Ausführungs- und Finanzierungsbeschluss Radverkehrsanlagen Joseph-Beuys-Ufer Vorlage OVA/101/2020, Tagesordnungspunkt Ö10

Vorschlag ADFC: Joseph-Beuys-Ufer 15.11.20

Änderungsvorschläge des ADFC Düsseldorf zur Ausführungsplanung Joseph-Beuys-Ufer

Vorlage OVA/101/2020, Tagesordnungspunkt Ö10
- Zusammenfassung, Begründungen -

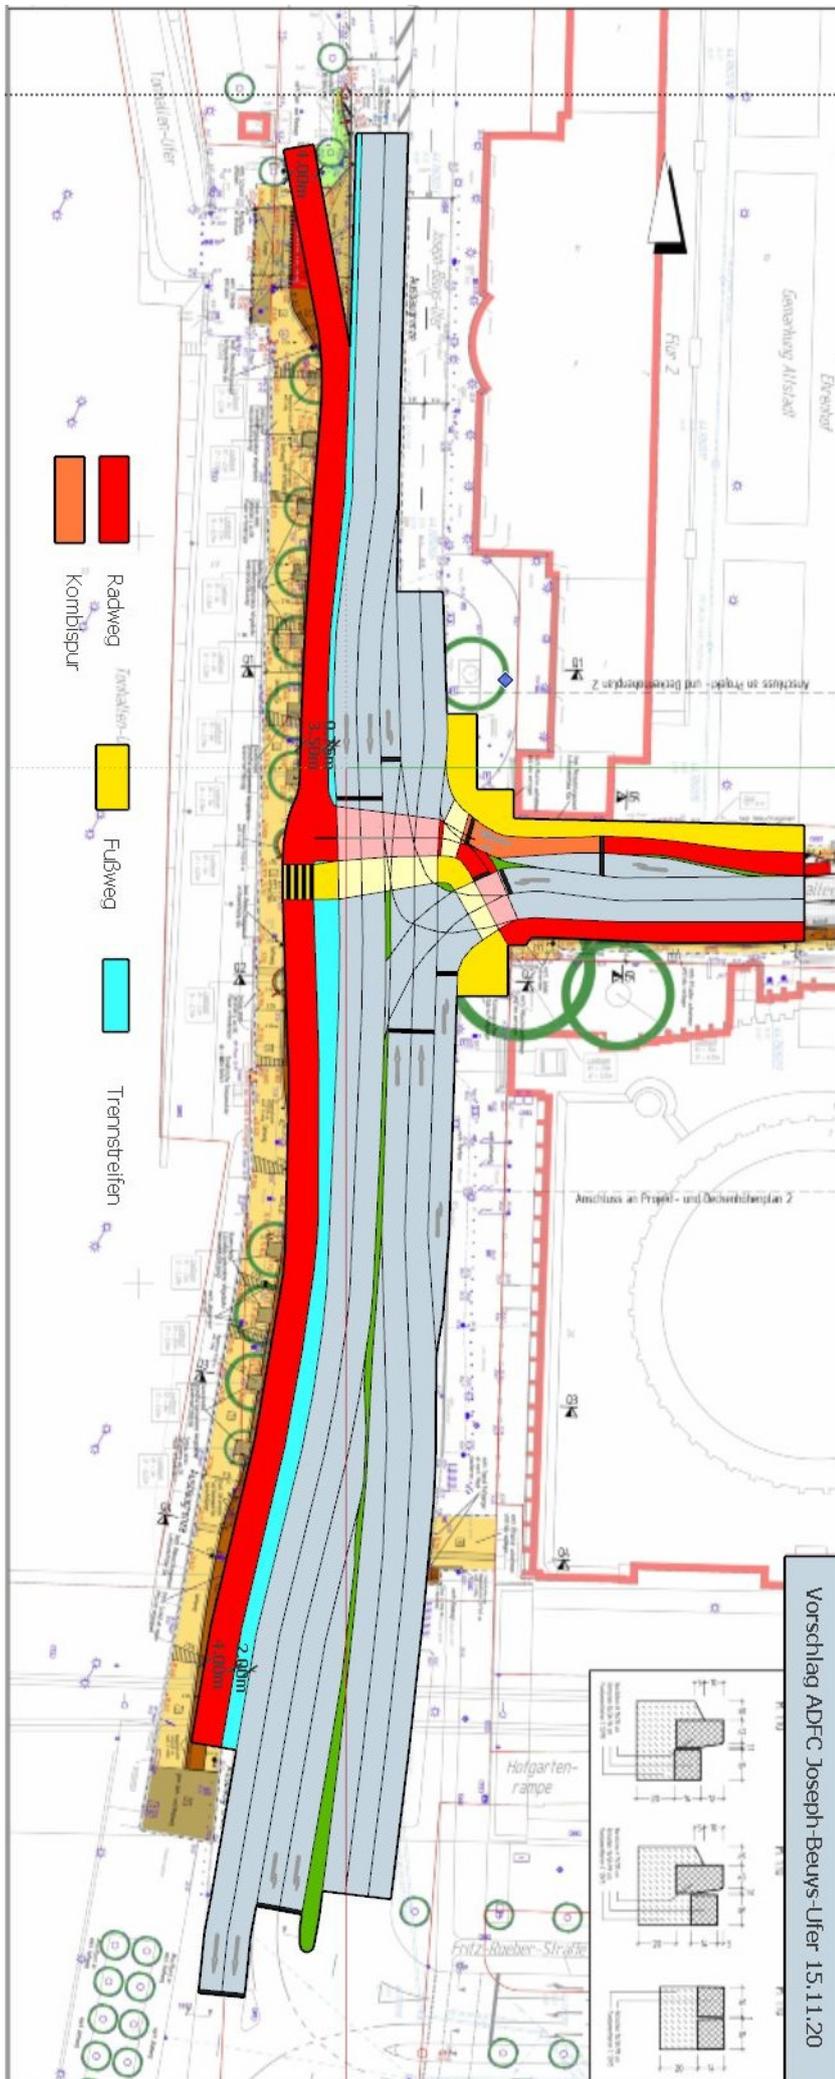
Der ADFC Düsseldorf hat eine Plan-Alternative entwickelt. Deren wesentlicher Unterschied besteht darin, dass die Mittelinsel unter Verzicht auf den Fuß-/Radüberweg an der Oberkasseler Brücke auf minimale Breite verkleinert wird. Da die Verwaltungsplanung vorsieht, in ca. 80 m Abstand eine weitere Querung an der Oederallee zu bauen, kann unserer Meinung nach auf den alten Überweg (der die Insel nötig macht) verzichtet werden, denn der so gewonnene Platz kommt dem Radweg zugute.

- **3,50 - 4 m breiter Zwei-Richtungsradweg**, der baulich sicher von Fußweg und Straße getrennt geführt wird
- keine Führung des Radwegs über Baumscheiben aus Metall
- der Umfang der Verkehrsflächen für den Autoverkehr ist quasi identisch mit dem der Planungen der Verwaltung
- die Kosten der Umbaumaßnahmen unserer Planungen bewegen sich in ähnlichem Rahmen; die **Folgekosten** sind zudem durch den Verzicht auf eine komplette Ampelanlage (direkt nördlich der Oberkasseler Brücke) **geringer**.
- Die Aufstellflächen bzw. Wartezonen an der Querung Joseph-Beuys-Ufer/Oederallee sind deutlich größer dimensioniert und vermeiden somit Konflikte; zu überqueren sind nur noch 4 statt 6 Spuren.

Erreicht werden können diese Vorteile durch den Verzicht auf die Mittelinseln des Joseph-Beuys-Ufers, wo nur noch eine schmale räumliche Trennung der gegenläufigen Fahrstreifen vorgesehen ist. Dadurch können alle Fahrstreifen Richtung Tunnel nach Osten verschoben werden. So steht genügend Platz für einen komfortablen Zwei-Richtungsradweg und entsprechende Aufstellflächen an einer einzigen kürzeren Querung zur Verfügung.

- Der Radweg in der **Oederallee** in Richtung Rhein wird am Fahrbahnrand und mit mindestens 2 m Breite geführt, am Ende durch eine Kombispur mit Vorrang für den Radverkehr, und davon getrennt in der Gegenrichtung über eine Verkehrsinsel in ausreichender Länge
